改善箇所説明図

原動機

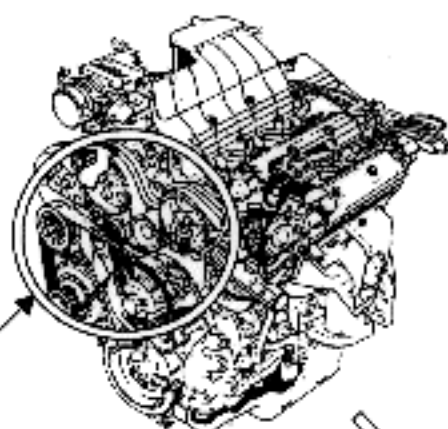
①原動機において、タイミングベルトのベルトテンショナのブラケット固定用ボルトの強度が不足しているため、そのままの状態で使用を続けると、ベルトテンショナが偏芯し、タイミングベルトが損傷又はカムスプロケットが破損し、最悪の場合、ベルトが外れて原動機が停止するおそれがある。

①全車両、当該ベルトテンショナを対策品と交換し、カムスプロケット及びタイミングベルトは新品と交換する。

②ウォーターポンプ

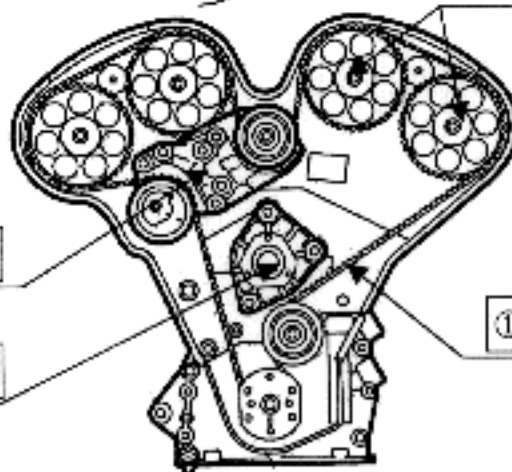
②原動機のウォーターポンプのベアリングの一部に加工不良のものがあり、そのままの状態で使用を続けると、当該ベアリングのシールが損傷し、最悪の場合、冷却水が漏れオーバーヒートに至るおそれがある。

②全車両、当該ウォーターポンプを対策品と交換する。
